TO :	赛元全体客户	日期:	2018. 1. 18
FROM:	深圳市赛元微电子有限公司

SC93F5003X20U 产品信息变更通知

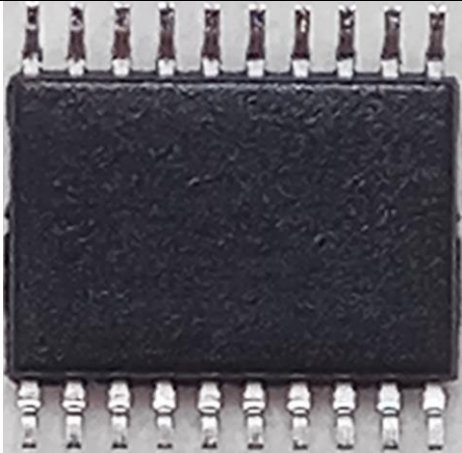
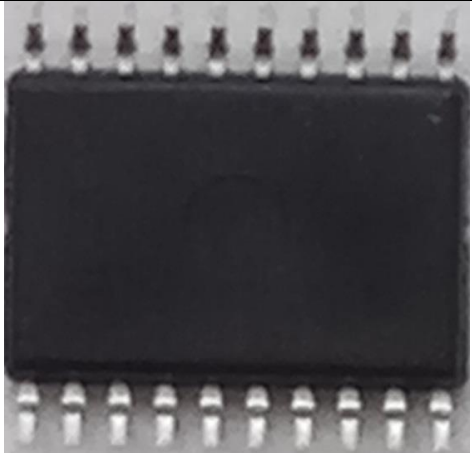
变更项目	新封装	原封装
IC 生产日期	1748 及以后	1735 及以前
每管数量	47PCS	75PCS
IC 实物图正面

IC 实物图背面		
外形尺寸	见附表	见附表

附新旧封装产品外形尺寸：

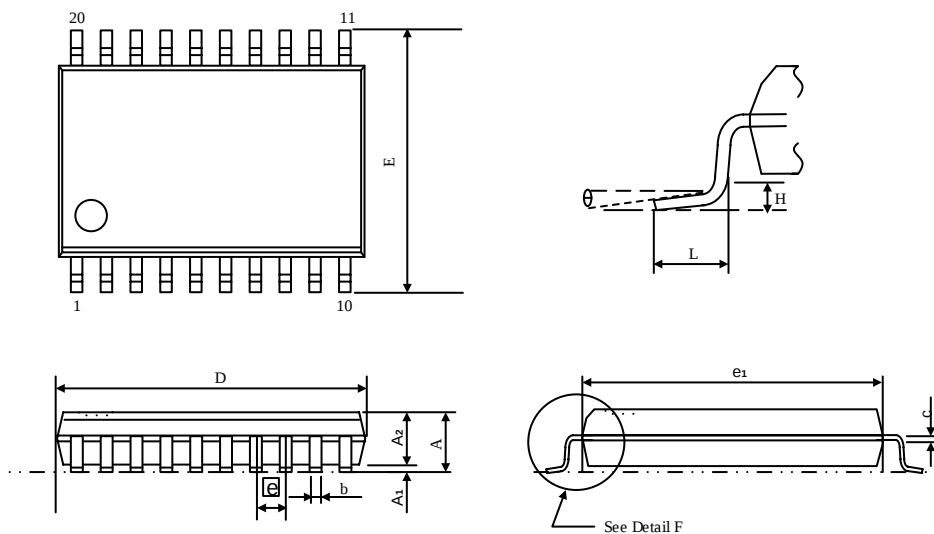
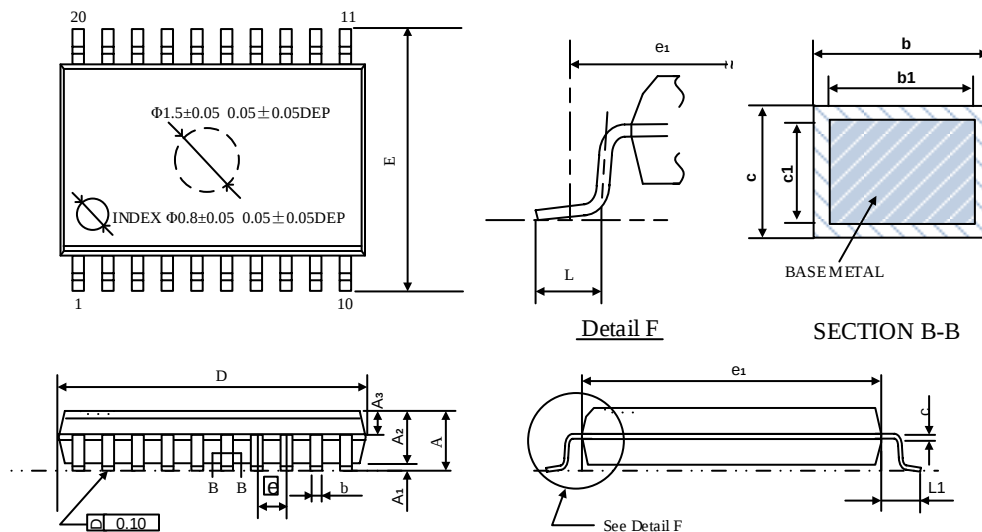
新 SC93F5003X20U 外形尺寸 单位：毫米

符号	mm(毫米)		
	最小	正常	最大
A	-	-	1.200
A1	0.050	-	0.150
A2	0.800	-	1.000
b	0.190	-	0.300
c	0.090	-	0.200
D	6.400	-	6.600
E	6.250	-	6.550
e1	4.300	-	4.500
$\bar{e}$	0.65(BSC)		
L	0.500	-	0.700
θ	1°	-	7°
H	0.25(TYP)

原 SC93F5003X20U 外形尺寸 单位：毫米

符号	mm(毫米)		
	最小	正常	最大
A	-	-	1.20
A1	0.05	0.10	0.15
A2	0.95	1.00	1.05
A3	0.411	0.436	0.461
b	0.20	-	0.28
b1	0.20	0.22	0.24
c	0.10	-	0.19
c1	0.10	0.13	0.15
D	6.40	6.50	6.60
E	6.30	6.40	6.50
E1	4.30	4.40	4.50
$\square$	0.625	0.650	0.675
L	0.55	0.60	0.65
L1	-	0.25 BSC	-
